Plantegninger med kommentarer vedlagt  
brannteknisk notat datert 30.04.2019.

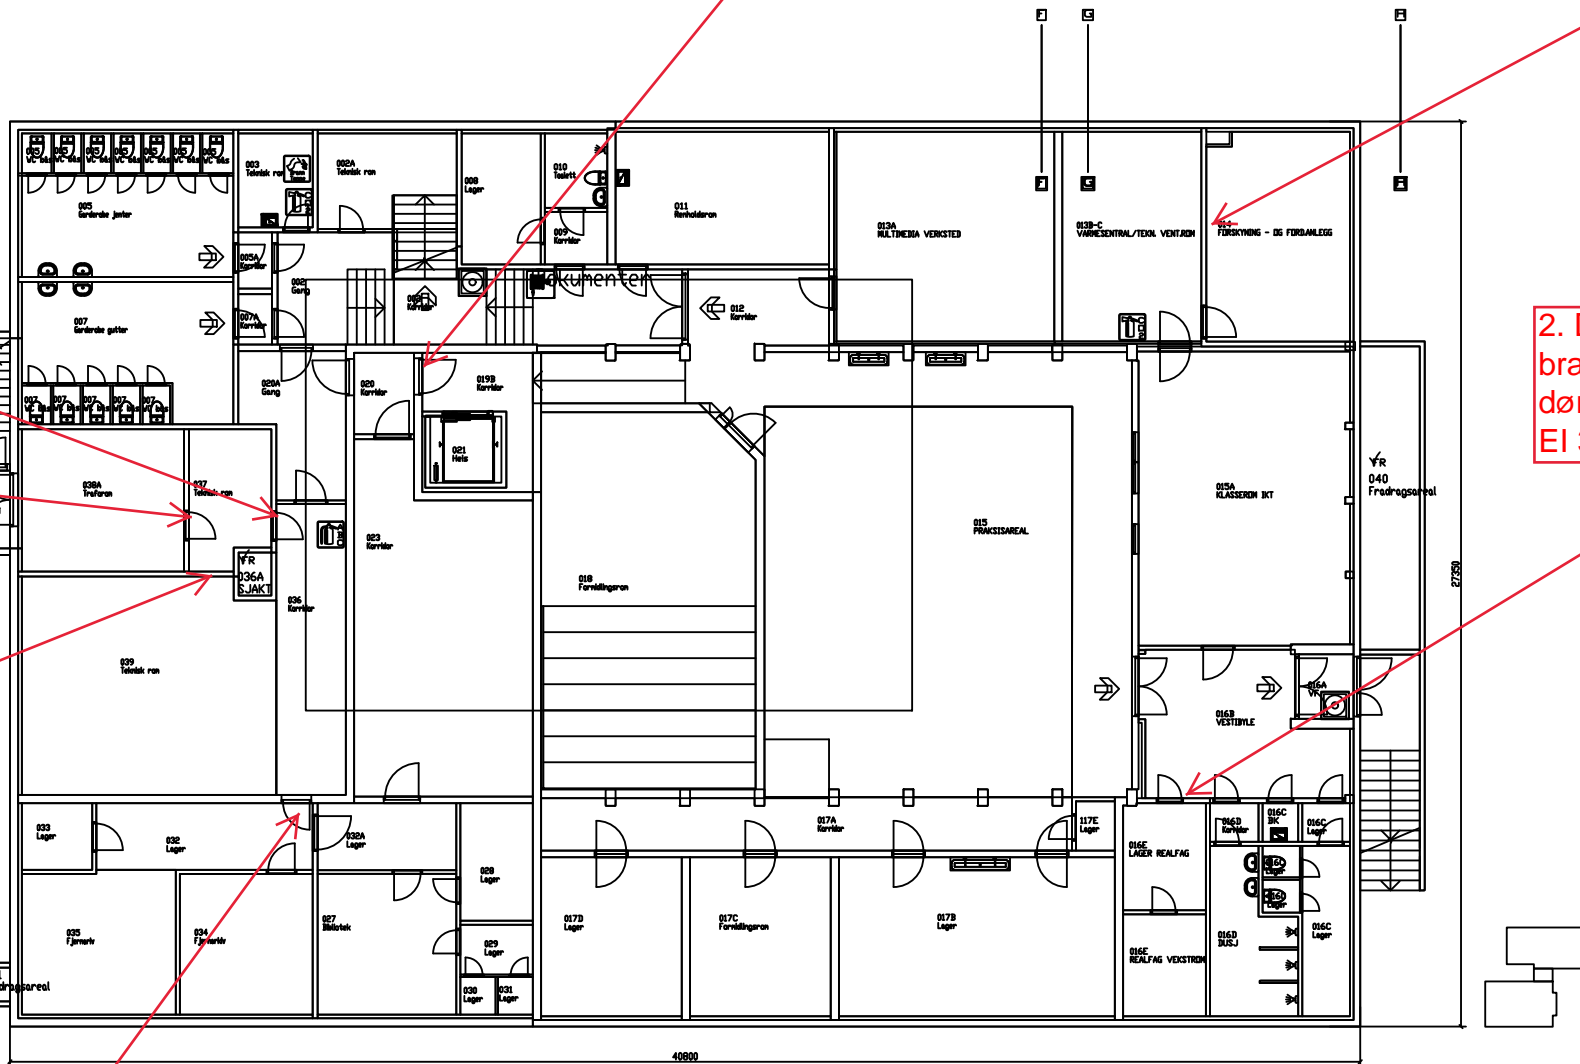
3. Dør i branncelleskillet til tekniske  
areal mangler. Brannplaner viser krav  
til dør med brannmotstand EI 60. Dør  
til tilfluktsrom benyttes ikke som  
brannør under normal drift. Dør med  
brannmotstand EI 60-Sa monteres.

12. Utett  
gjennomføring over  
himling.

2. Eksisterende  
brannør utslitt.  
Ny dør med  
brannmotstand  
EI 30-Sa monteres.

2. Dør mangler  
brannmotstand.  
dør byttes til  
EI 30-Sa

1. Ingen dør her.  
Plantegninger  
oppdateres og dør  
fjernes.

12. Utett  
gjennomføring  
mellom tekniske  
rom.

1. Ingen dør her.  
Plantegninger  
oppdateres og dør  
fjernes.

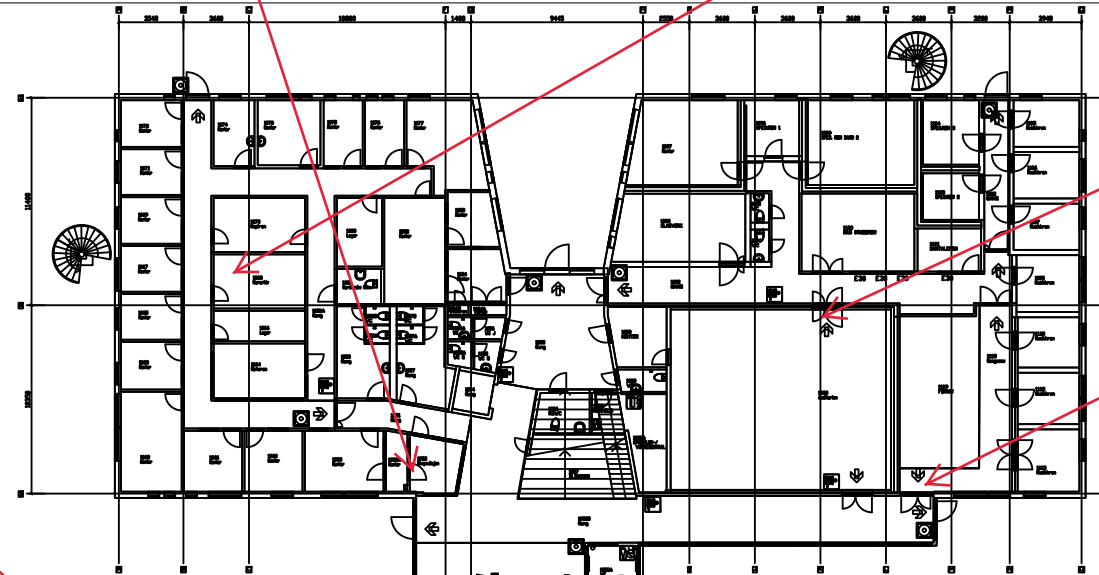
8. Dør mangler. Dør med  
brannmotstand EI 60-Sa  
må monteres.

7. Røykdetektor  
flyttes oppunder  
tak.

1. Dør kan ikke  
benyttes til  
rømning.  
Plantegning  
revideres.

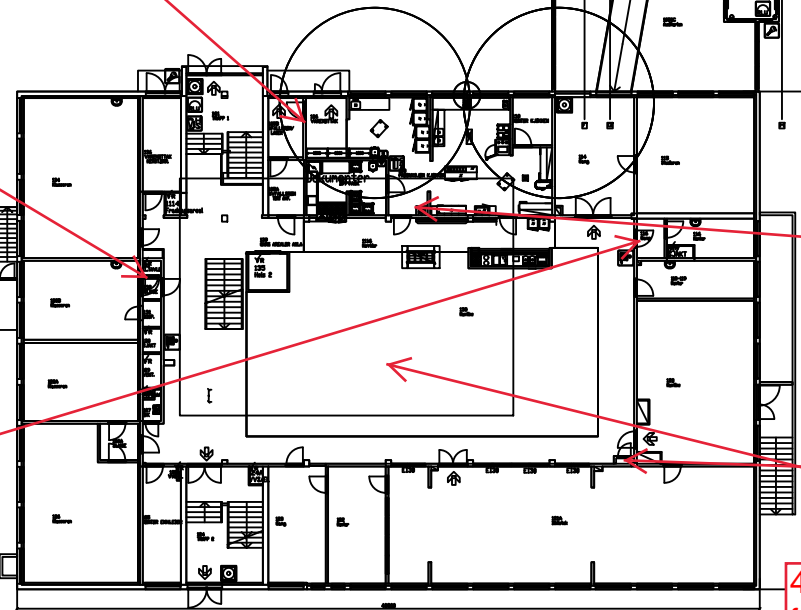
1. Arealet er ombygd.  
Søppelrom eksisterer ikke.  
Ingen branncelleskille her.

9. Markeringsskilt  
mangler.

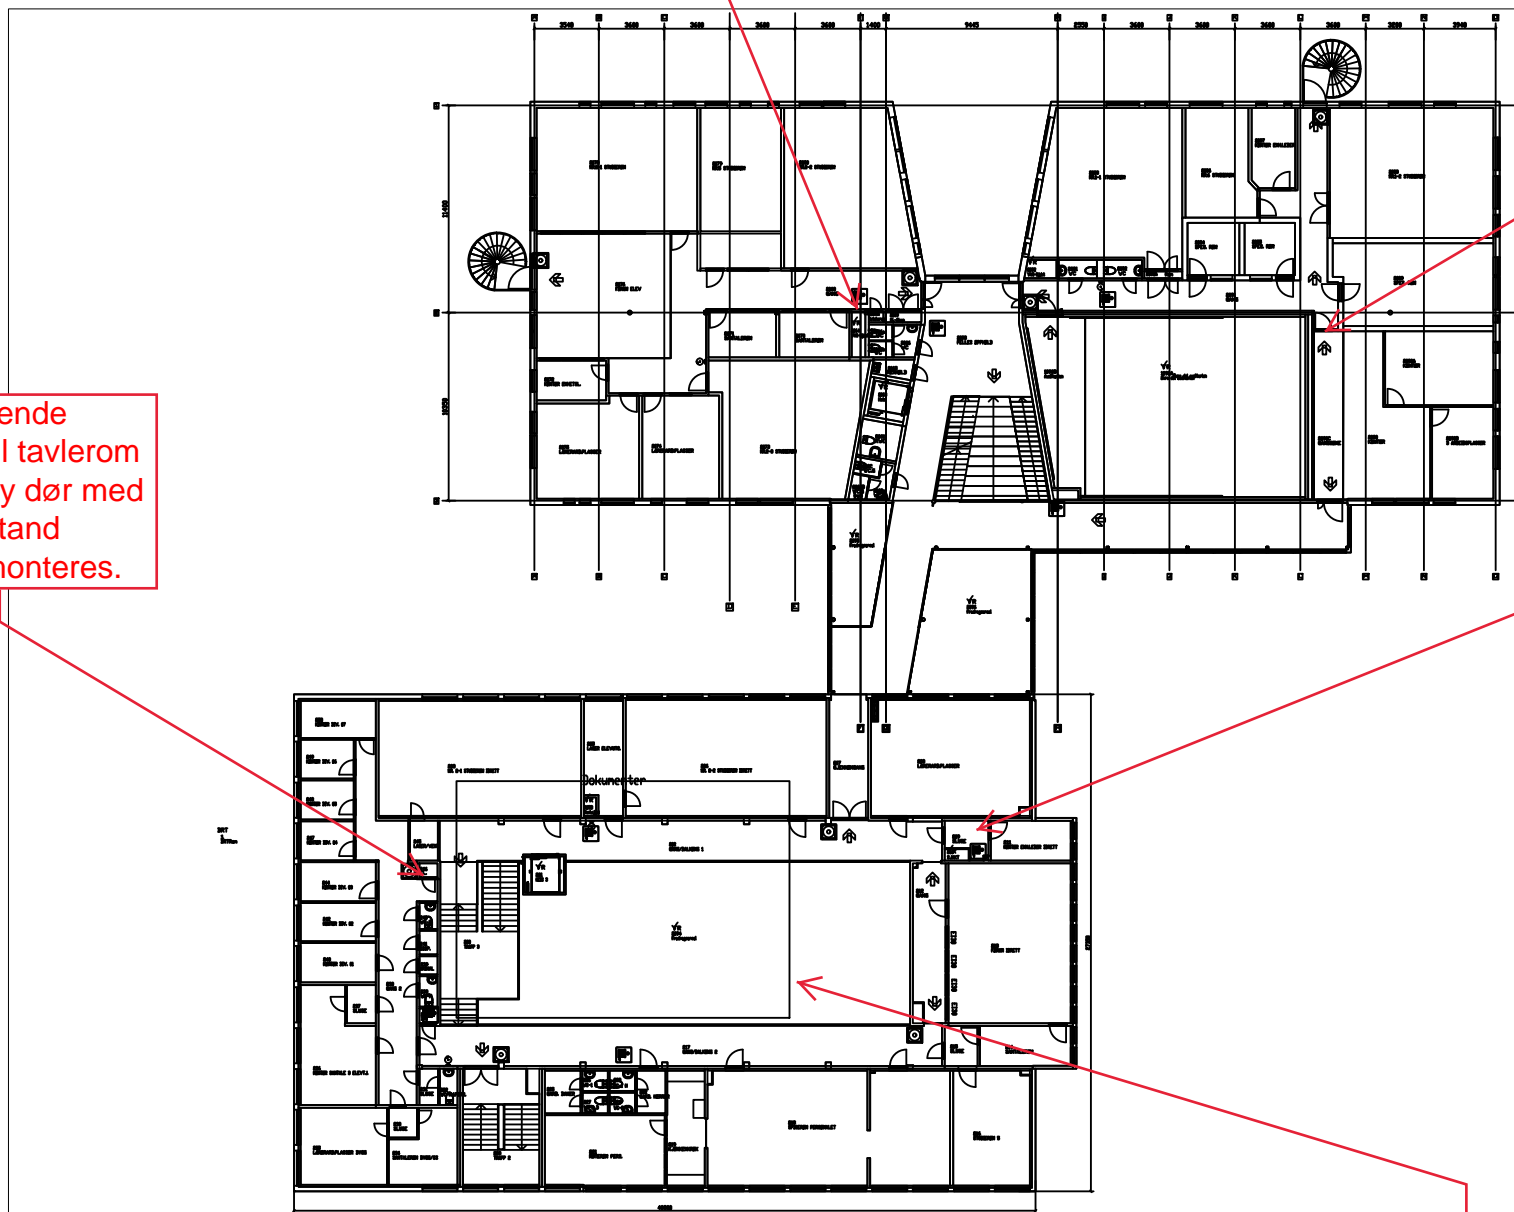
2. Eksisterende  
brannjør til tavlerom  
er utslitt. Ny dør med  
brannmotstand  
EI 30-Sa monteres.

6. Dørpumpe på  
dør til rom 104  
oppvask monteres.

2. Dør i  
branncelleskille  
mangler. Dør med  
brannmotstand  
EI 30-Sa monteres.

4. Alle brannjører som slår ut i  
fellesareal skal ha dørpumper.  
Dørpumper monteres. Unntak kan  
gjøres for tekniske rom, el-nisjer mm.

1. El-nisje tegnes inn  
som egen branncelle  
på brannplaner. Dør  
har brannmotstand  
EI 30-Sa og er ok.

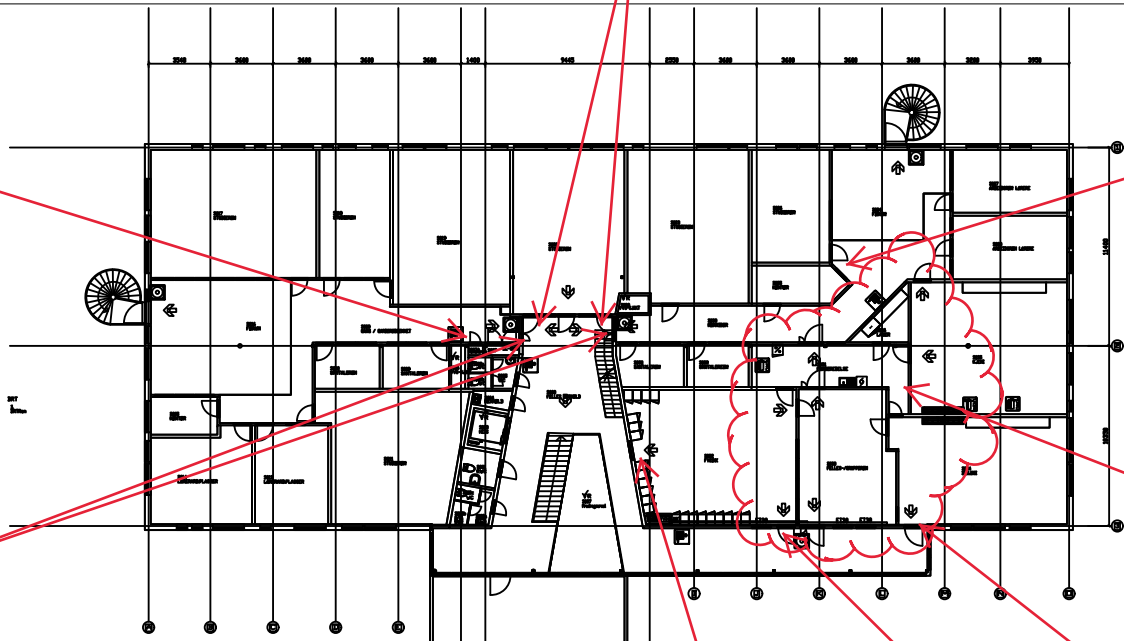
13. Ny dør med brannmotstand  
EI 30-Sa monteres. Lufting/kjøling  
av patcherom kan ikke skje via dør.

9. Markeringsskilt  
mangler.

2. Eksisterende  
brannjør til tavlerom  
er utslitt. Ny dør med  
brannmotstand  
EI 30-Sa monteres.

2. Dør mangler  
brannmotstand.  
dør byttes til  
EI 30-Sa

4. Alle brannjører som slår ut i  
fellesareal skal ha dørpumper.  
Dørpumper monteres. Unntak kan  
gjøres for tekniske rom, el-nisjer mm.

9. Markeringsskilt  
mangler.

1. Planløsning er  
ikke korrekt.  
Tegninger må  
revideres.

13. Ny dør med brannmotstand  
EI 30-Sa monteres. Lufting/kjøling  
av patcherom kan ikke skje via dør.

11. Dør  
tilrettelegges for  
tilbakerømning (skilt  
og låssystem).

5. Se avvik 5 og figur  
i brannteknisk notat  
for plassering av  
markeringsskilt og  
krav til rømning.

1. Dør ikke vist på  
brannplaner.

1. Vindu er ikke  
rømningsvei.  
Branntegning  
revideres.

9. Markeringsskilt  
mangler.
